**CONCOURS D'ARCHITECTURE SOUS FORME  
DE MANDATS D'ETUDES PARALLELES**

- **PLACE DU CENTENAIRE, COMMUNE DE VERNAYAZ**

**RAPPORT DU JURY**

### 6.5.1 Projet N° 1 : 47.36.52

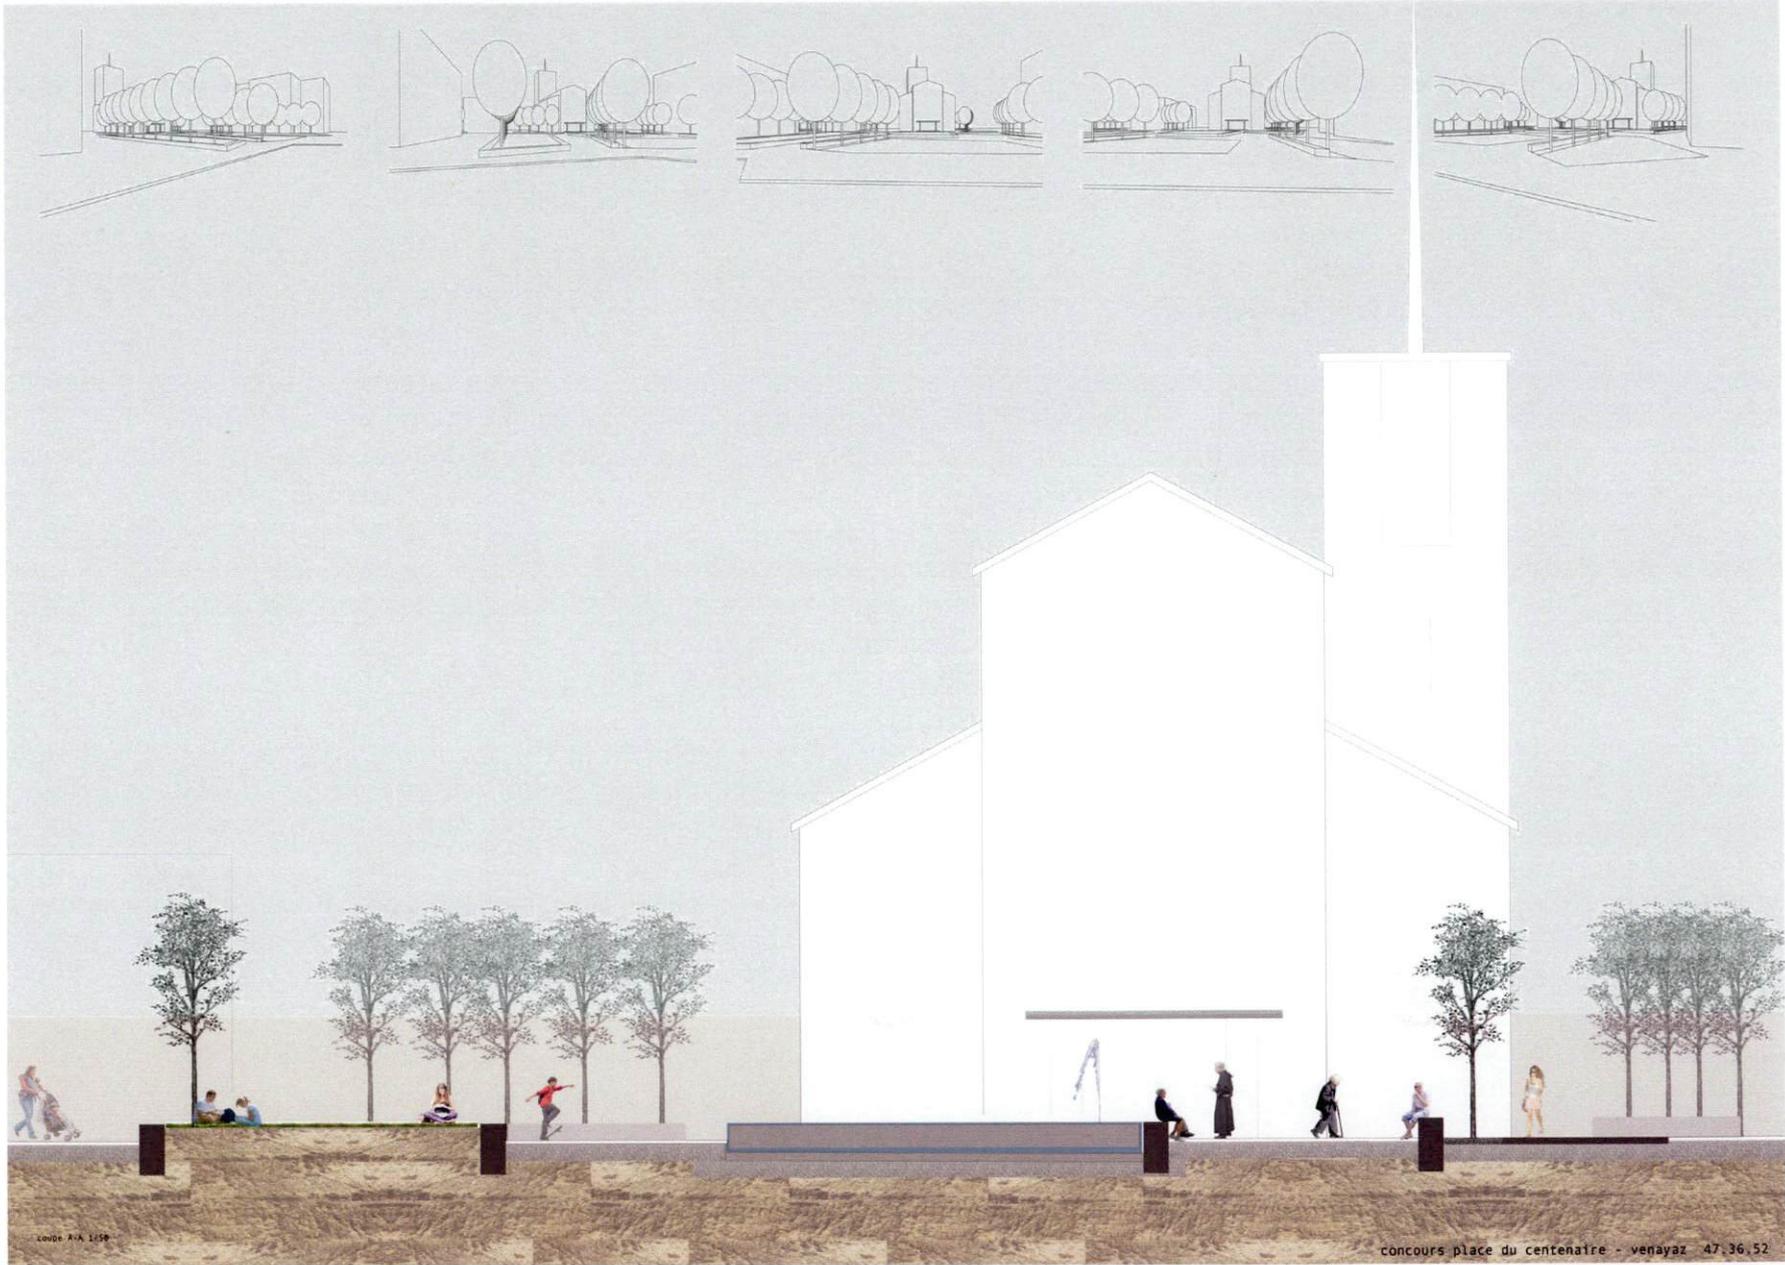
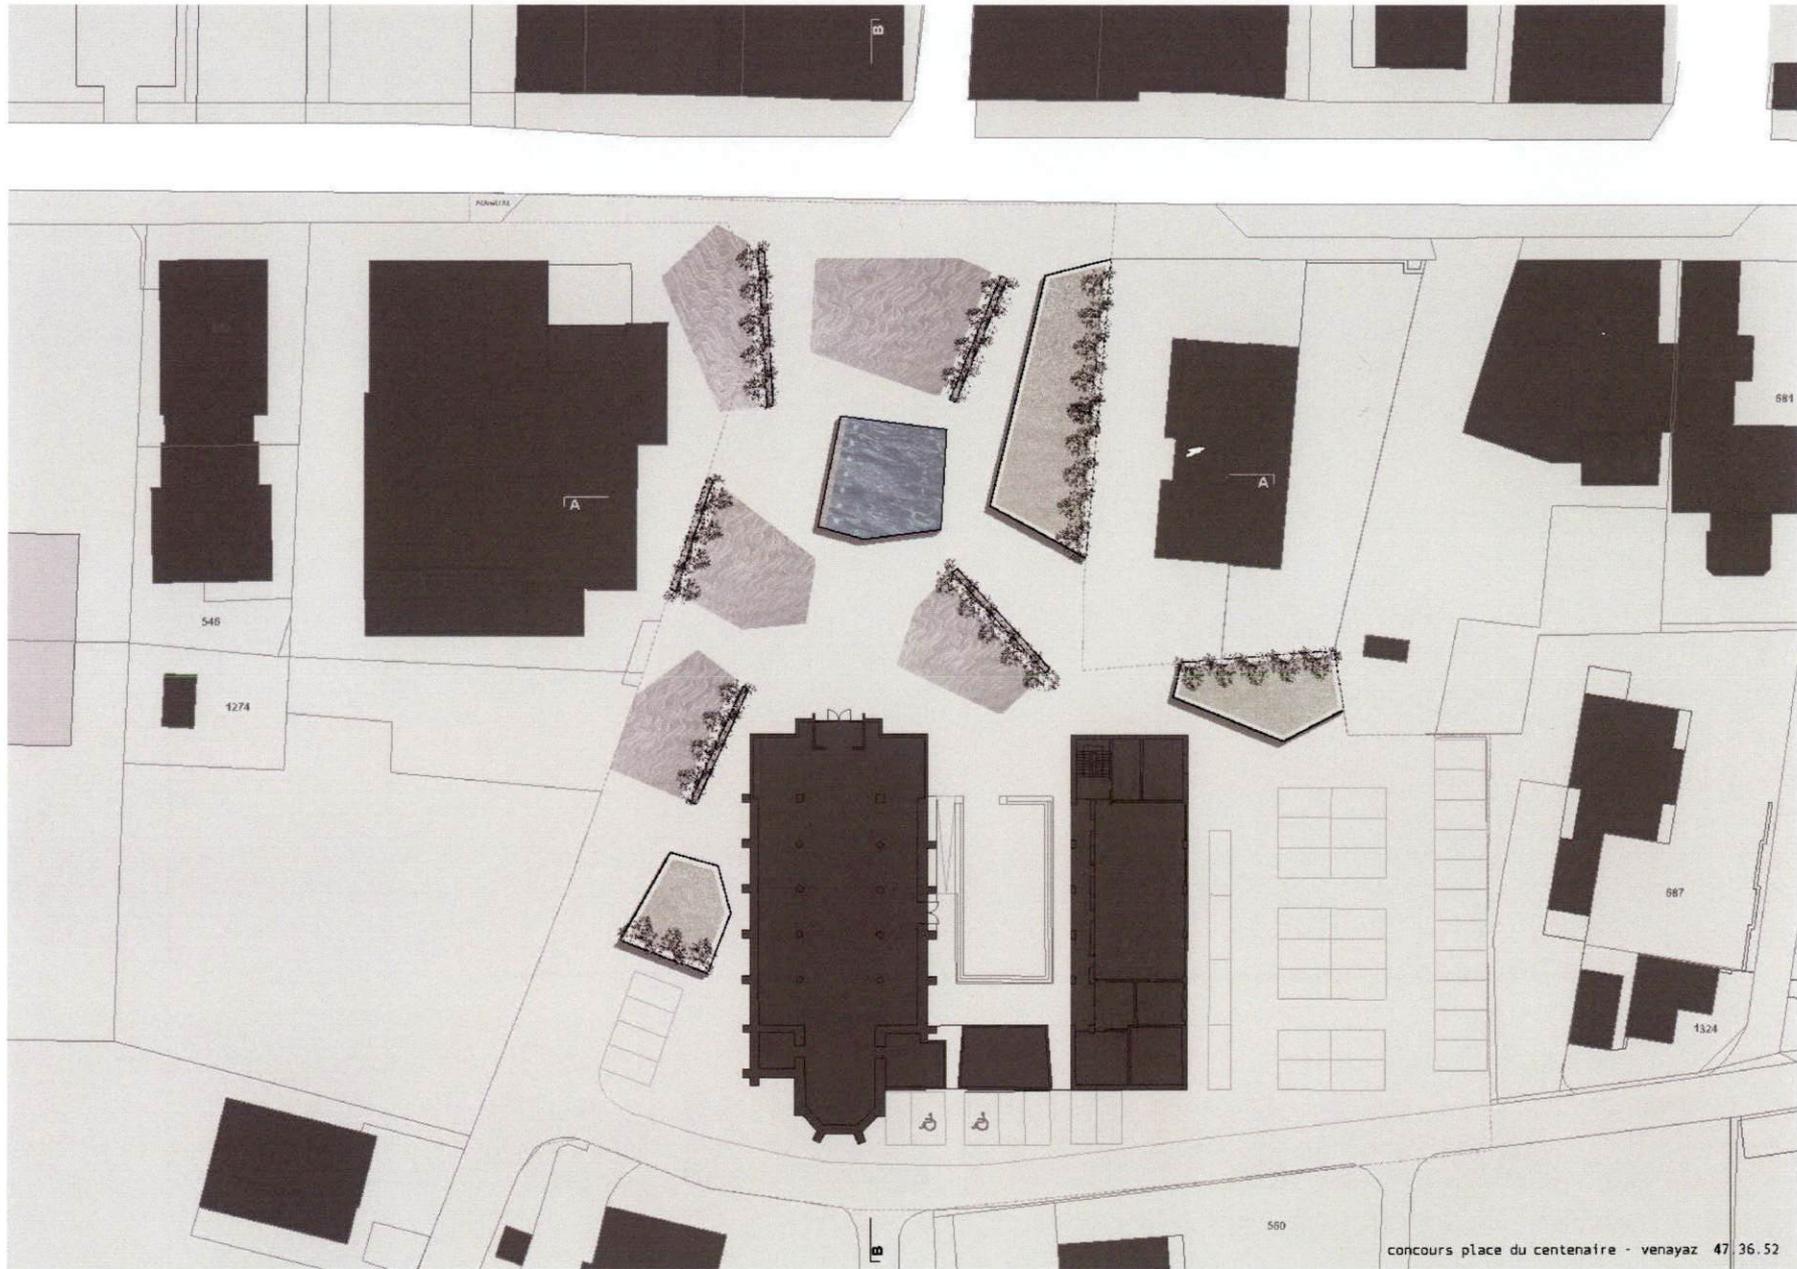
Le jury relève toutefois quelques imprécisions et contradictions :

- les possibilités d'appropriation des bancs s'ouvrent quasi systématiquement vers la voie de roulement.
- la conception de l'espace situé au Nord de l'édifice demeure lacunaire.
- la gestion des limites, notamment le nouvel immeuble d'habitation, n'est pas résolue.

La prise en compte de l'ensemble du vide est convaincante, la gestion des circulations automobiles est adaptée au problème posé. Pour conte, les places de parc existantes (poste et petit commerce) ne sont plus garanties, tant en regard des droits acquis que des délais de réalisation.

De manière générale, les matériaux utilisés, bitume macro-rugueux, béton matricé avec dessin de l'eau, sont appréciés. Il n'en demeure pas moins que le passage des poids lourds exige une mise en œuvre spécifique onéreuse et complexe afin d'assurer la planéité des voies de roulement à moyen et long terme.

Le principe d'illumination est quelque peu lacunaire, l'éclairage des arbres par le sol pose la question de l'efficacité en hiver et génère d'importantes ombres portées créées par les bancs.

Le jury, séduit par le concept, aurait souhaité une plus grande attention aux spécificités et aux conditions environnementales.

### 6.5.2 Projet N° 2 : 100 001

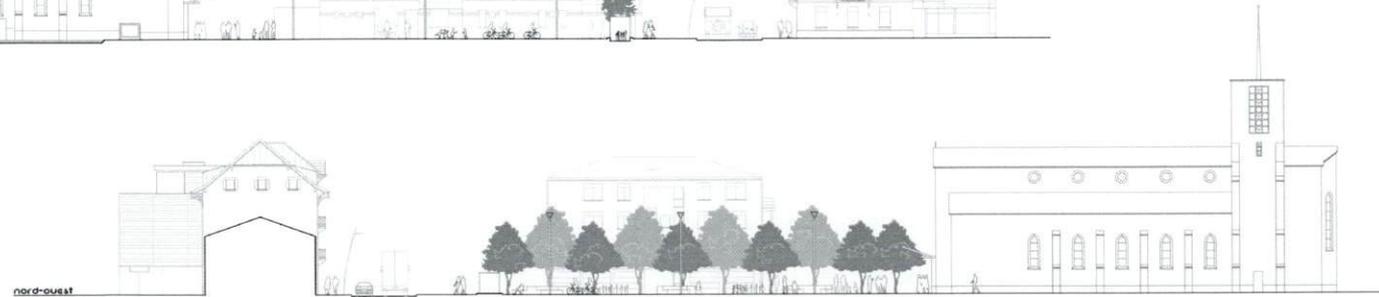
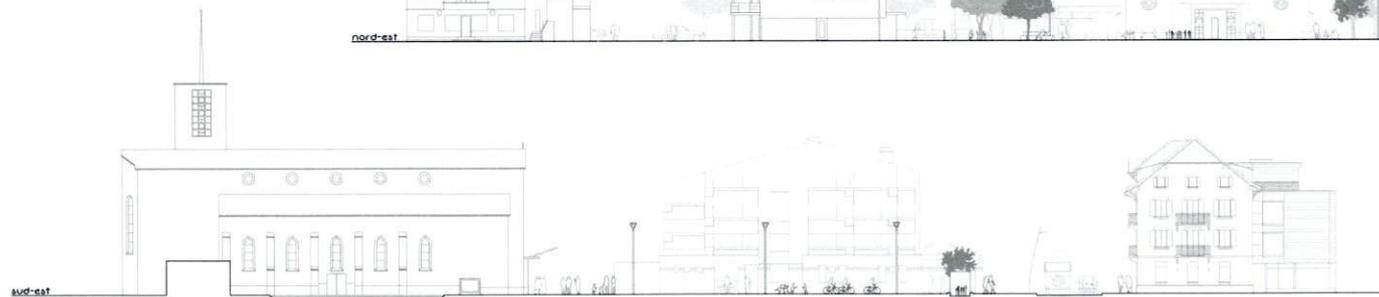
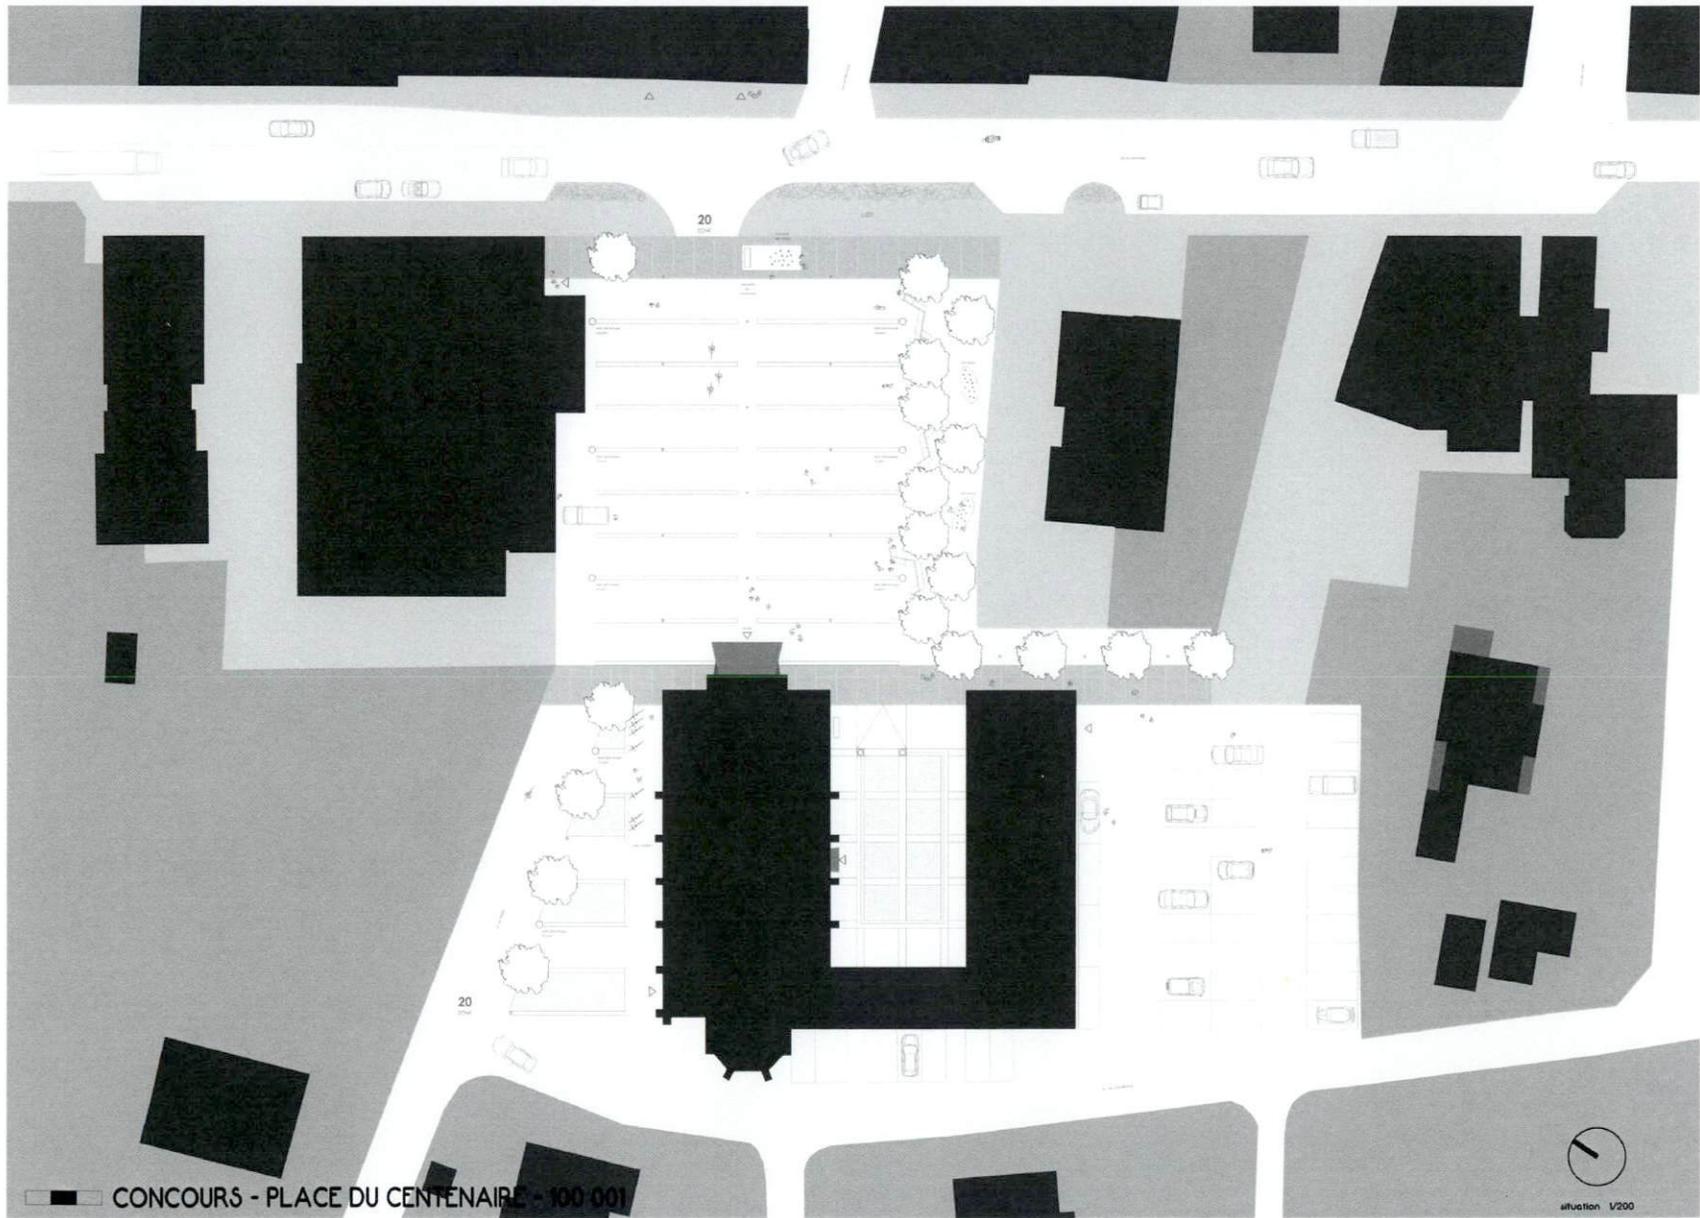
La spatialité proposée est confirmée par des mats d'éclairage implantés régulièrement de part et d'autre de la trame dessinée au sol.

Sur la frange Sud de la place, comme repoussée, une végétation composée de vergnes, en référence à la première végétalisation de la plaine de Rhône et de la Commune de Vernayaz, abrite l'espace citoyen, appropriable au moyen de bancs de forme organique en relation avec des fontaines à jets d'eau.

Au Nord-Ouest, depuis le parvis, le même dessin au sol peine à structurer un espace peu déterminé et difficilement appropriable à la lecture des informations transmises.

Tout en reconnaissant la cohérence de la proposition, la référence à l'Eglise comme définition d'un espace majeur a pour conséquence de reléguer sur ses franges un espace peu adapté aux potentialités du site confronté directement à un environnement bâti très banal.

L'intégration de la circulation n'est pas problématique mais la proposition - un grand espace directement connecté à la route cantonale - n'évite pas le risque d'une appropriation partielle ou totale par l'automobile.

#### **6.5.4 Projet N° 4 : 211112**

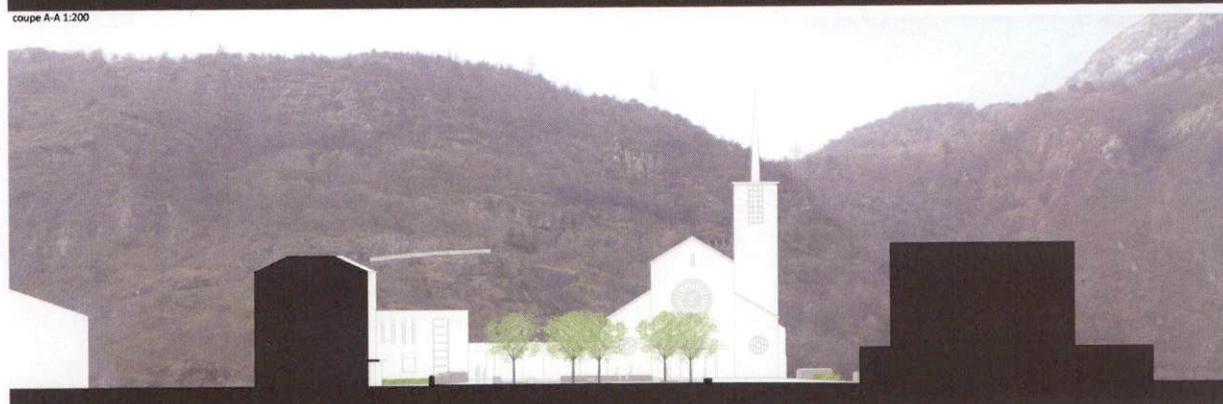
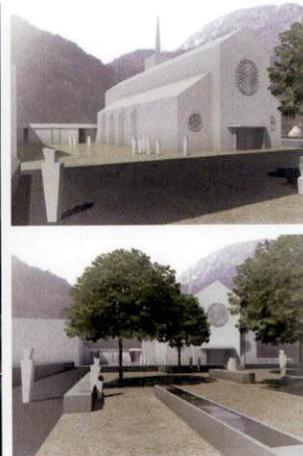
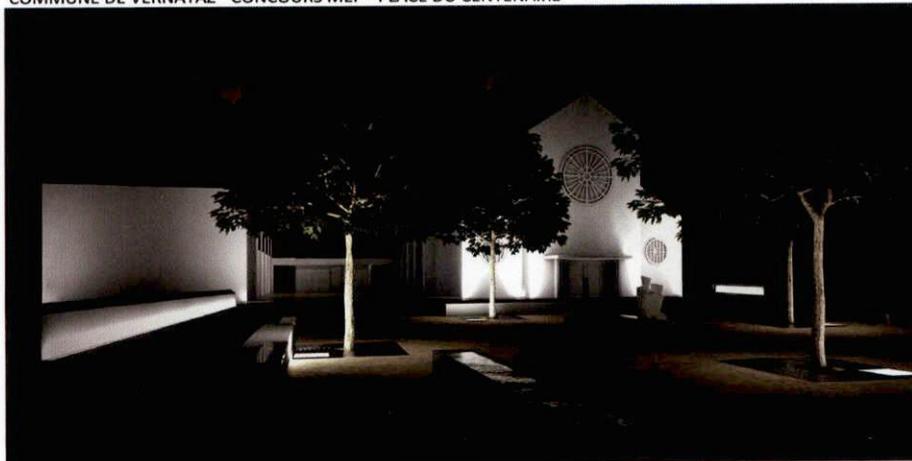
En première analyse, le jury peine à comprendre la volonté de fermeture sur la route cantonale. Il en est de même pour les percements dans les murs d'enceinte qui semblent contredire les intentions de l'auteur.

La problématique du « square », concept éminemment urbain et monofonctionnel peine, par sa rigueur géométrique à s'inscrire dans ce contexte et, de ce fait, génère des espaces résiduels non traités par l'auteur.

La gestion des différentes fonctions est clairement déterminée, peut-être trop, dans la mesure où le projet manque de hiérarchie spatiale et donc de capacité d'appropriations différenciées, de mixité des activités. L'image intimiste du jardin public prévaut au caractère institutionnel de ce lieu. Il en va de même pour le plan d'eau, dont l'échelle paraît anecdotique en regard du problème posé dans le règlement-programme.

Le traitement du parvis, conçu en prolongement de l'espace généré par le Centre Paroissial relie judicieusement les différentes composantes du site. Reste à définir le caractère de l'espace situé au nord de l'Eglise : la conservation des places de parc n'est pas jugée adéquate, elle réduit les capacités d'appropriation de cet espace.

Le jury tient à relever la pertinence de mise en forme du périmètre géré par un vaste plan incliné permettant de relier cette intervention à l'environnement bâti. Cependant, pour des raisons de coûts, de délais et de respect de la propriété privée, cette problématique ne peut être retenue.
